第6条 外部からの衝撃による損傷の防止（竜巻：別添資料1）

大阪発電所3/4号炉

女川原子力発電所2号炉

泊発電所3号炉

第2.3.8.1図 竜巻最大風速のハザード曲線（陸側及び海側それぞれ5kmの範囲及び1km範囲）

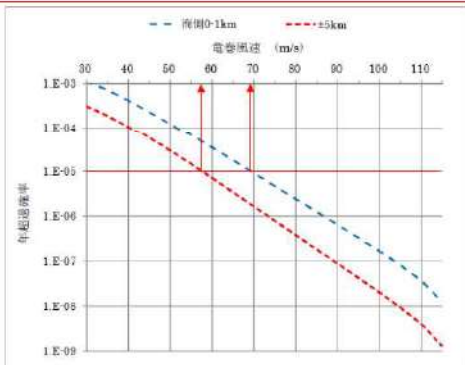
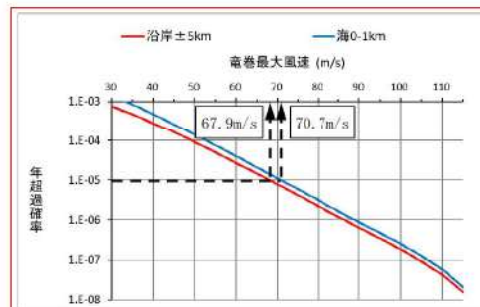
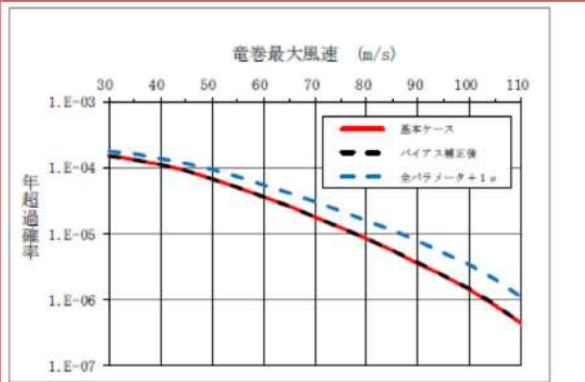
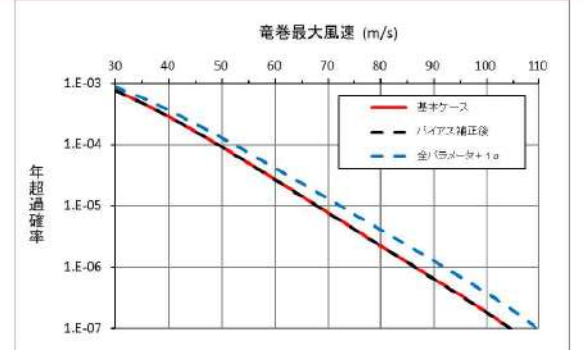
【大阪、女川】
 評価結果の相違
 ・竜巻最大風速のハザード曲線の相違による最大風速の相違

【大阪】
 記載方針の相違
 ・泊は図中に算定結果の数値を記載（女川同様）

【大阪】
 女川審査実績の反映
 ・泊は、ガイドを基に10⁻⁵/年に設定している（実質的な相違なし）

第2.4.3.1図 竜巻移動方向

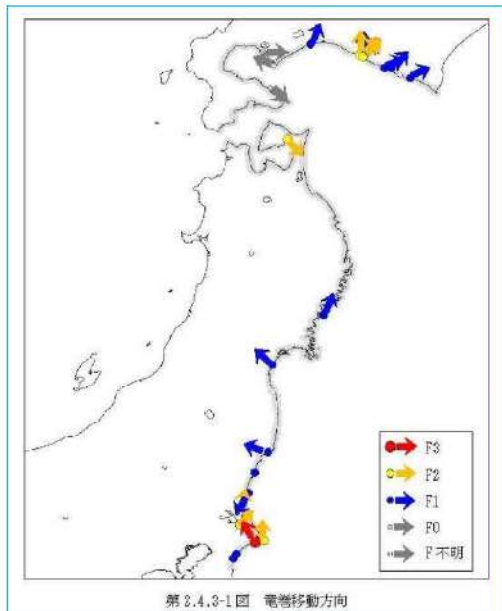
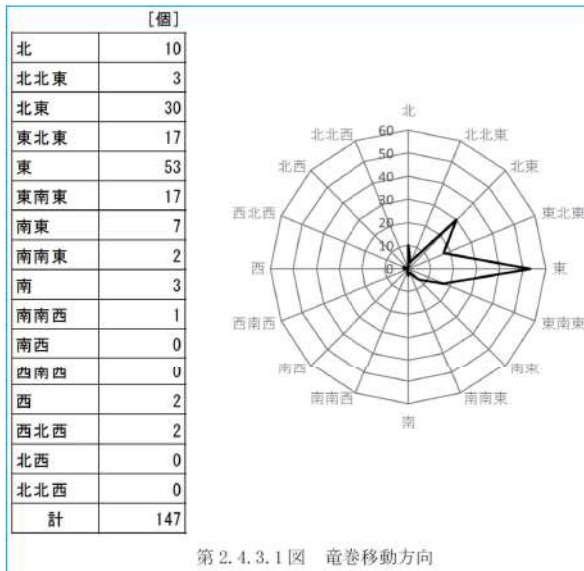
【大飯】
 設計方針の相違
 ・調査エリアとする範囲が異なるが、泊では敷地周辺のデータ数が少ないことから信頼性の観点で、より広い範囲でのデータにて傾向を確認している（女川と同様）

【女川】【大飯】
 記載方針の相違
 ・泊では、移動方向について発生個数が多く図での整理では分かりにくいことから、統計値で整理している

【大飯】
 記載方針の相違
 ・女川審査実績の反映

【女川】
 記載表現の相違
 ・防潮堤の形状の違いによる

第 3. 3. 1-1 図 設計飛来物の選定フロー

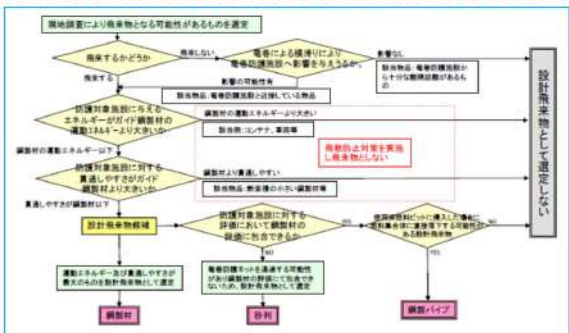
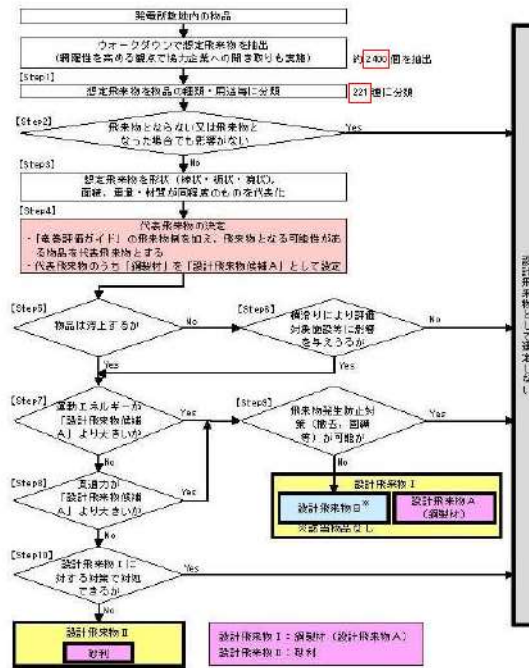
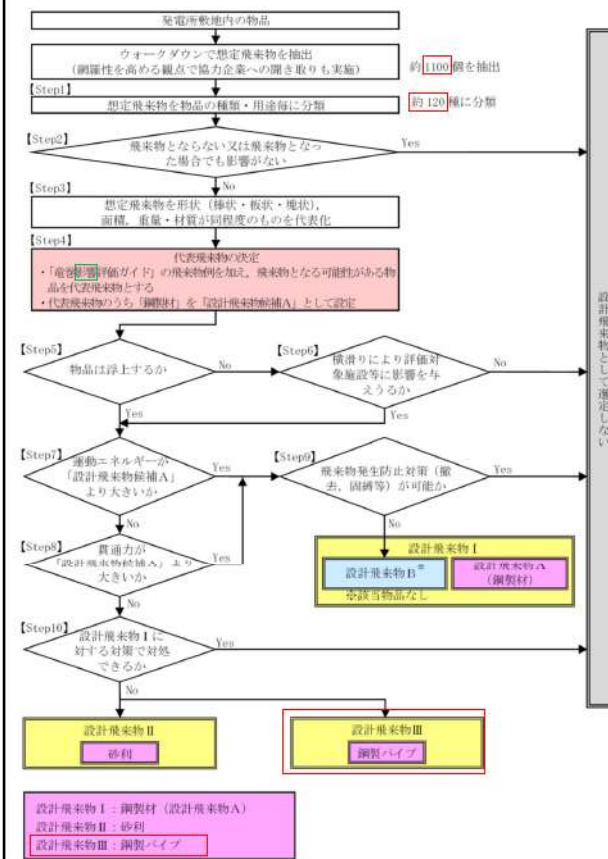
- 【大飯】
記載方針の相違
・女川審査実績の反映
- 【女川】
設計方針の相違
・発電所敷地内の屋外物品の違いによる想定飛来物の相違
- 【女川】
記載表現の相違
- 【女川】
設計方針の相違
・設計飛来物の相違
・泊では、使用済燃料ピット等に侵入した場合にラックに貯蔵している燃料集合体に直接衝突する可能性がある鋼製パイプを設計飛来物としている。
- 【大飯】
設計方針の相違
・大飯では、設計竜巻の最大風速は92m/sであるが、設計に当たっては、安全側に数字を切
